AVIS TECHNIQUE D'EXPERT

Dossier :	D-2024-980 / [REDACTED]
Adresse :	[REDACTED]
CP - Ville :	44530 GUENROUET – France
Date d'intervention :	05/06/2024
Date de rédaction :	10/06/2024
Établi par :	Estelle GIRARDEAU

OBJET : Expertise travaux CCMI

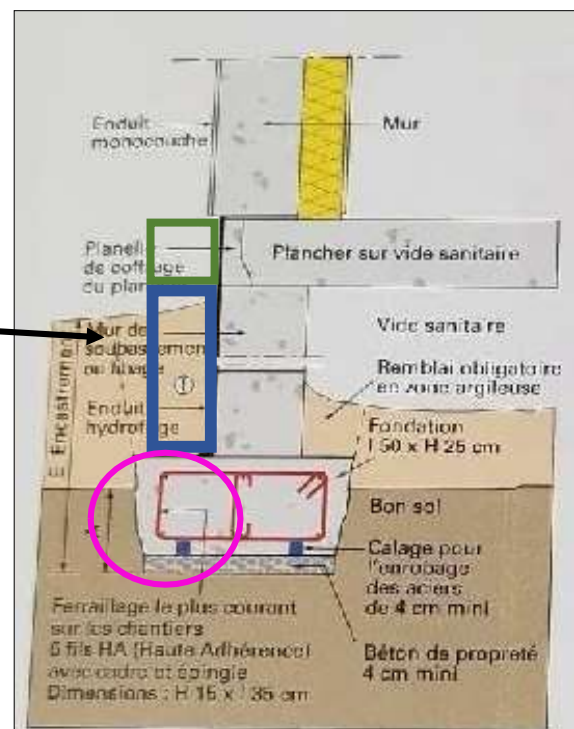
Le jour de notre passage, nous observons le « rajout de dalle » en pied de la réservation du coulisant de la pièce de vie.

Nous mesurons la façade Nord suite à ce rajout et relevons une longueur de 8.50m identique au plan.

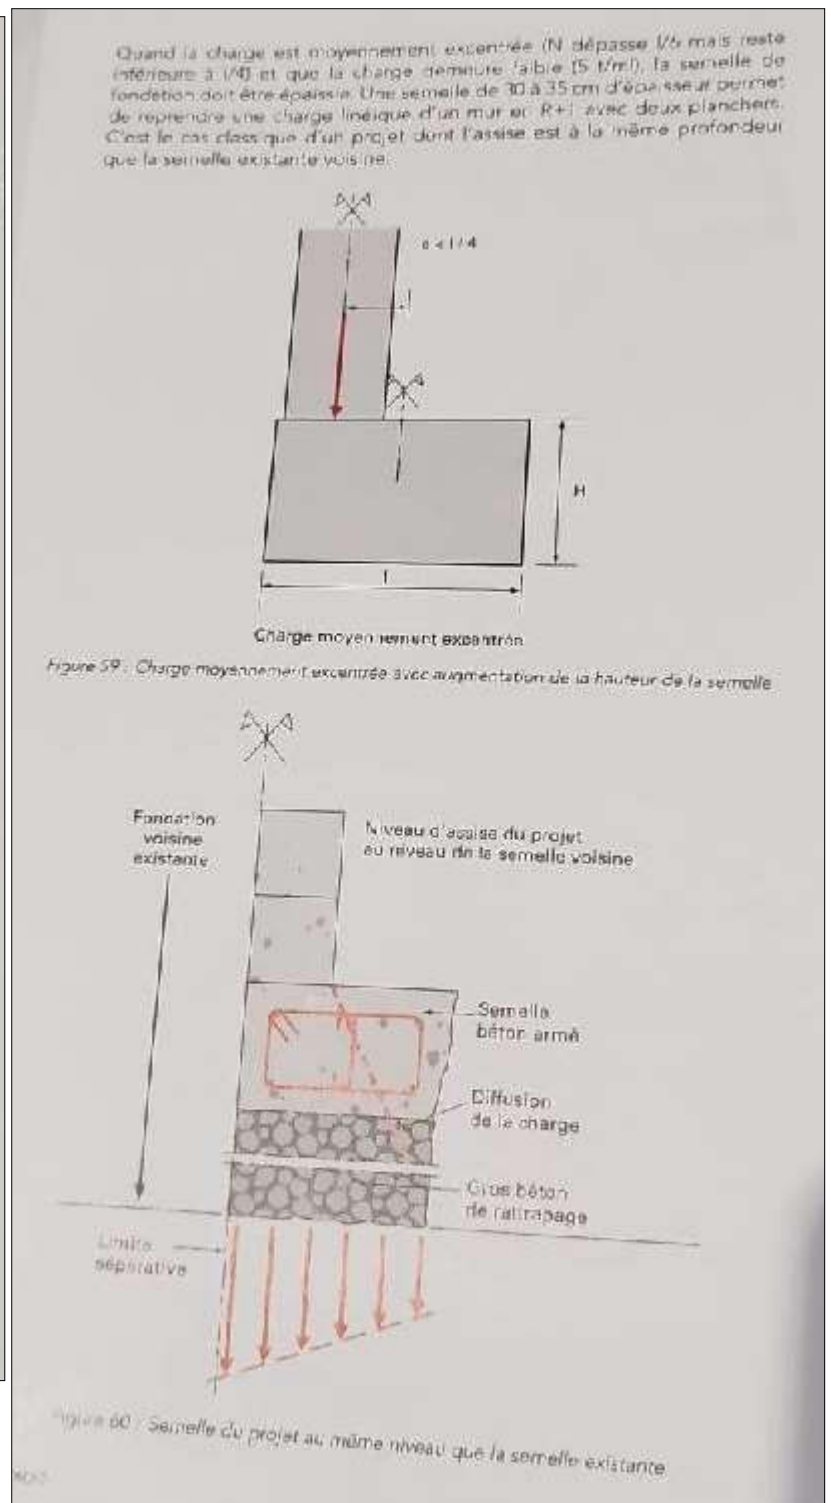
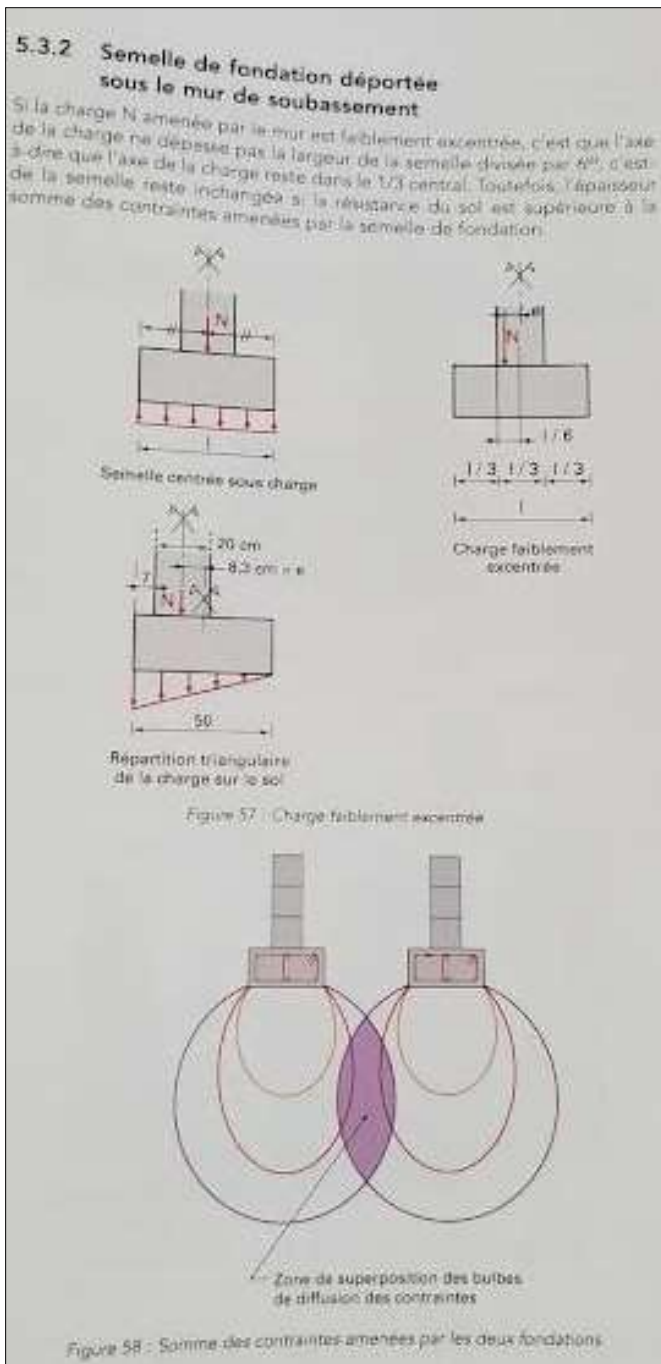
Les fouilles étant remplies d'eau lors de la construction, nous suspectons une négligence de la mise en œuvre du mur de soubassement rajouté sur la semelle de fondation en béton armé en place.

De plus ce mur de soubassement rajouté (rectangle bleu) aura été posé sur la semelle en béton armé (cercle rose), excentré.

Le rajout de dalle (rectangle vert) repose sur le nouveau mur de soubassement.

Le courrier du constructeur du 28 mai 2024 ne prouve en rien la solidité de l'ouvrage si une étude d'un bureau d'études structure n'a pas réalisée les calculs nécessaires à la réalisation de cet ouvrage de rajout de dalle sur un nouveau mur de soubassement posé sur semelle excentrée.

Au même titre que la dalle nous demandons l'étude BET structure réalisée.

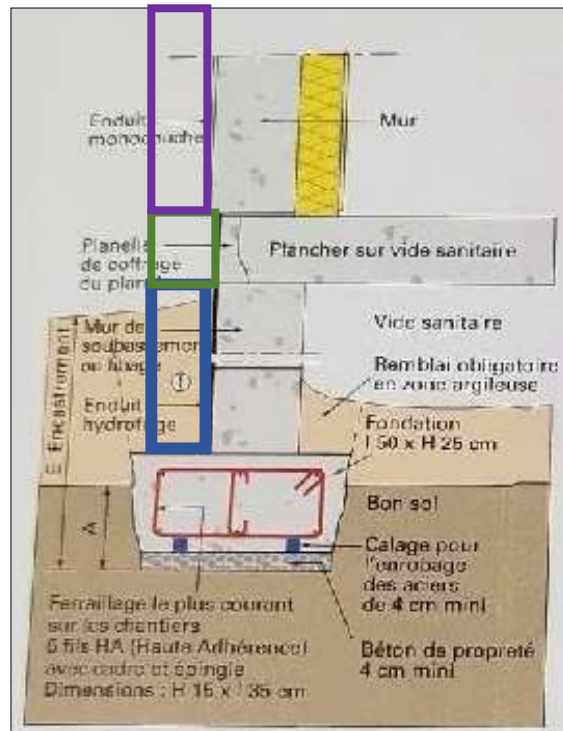
L'élévation de la façade Ouest (rectangle violet) aura été posée suivant le principe ci-dessous :

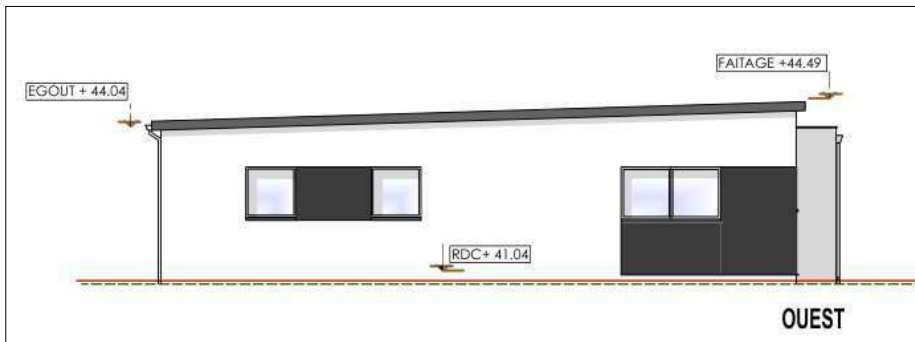
- Des bouchages en papier, laine de verre ou pièces de bois dans la maçonnerie

- Le retrait de l'élévation de la façade Ouest par rapport à la dalle rajoutée

- Un fléchissement de rangs de parpaings

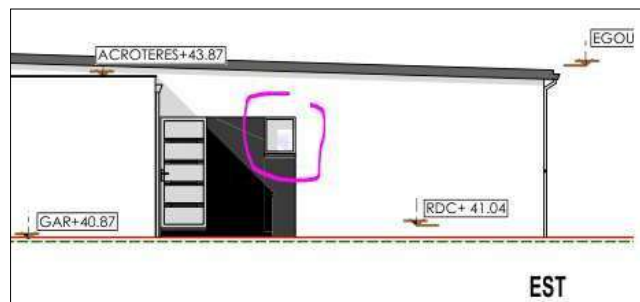
En façade Ouest, dans la pièce de vie, il est prévu un châssis coulissant de 200 L x 105 cm de hauteur et non un coulissant de 200 toute hauteur.
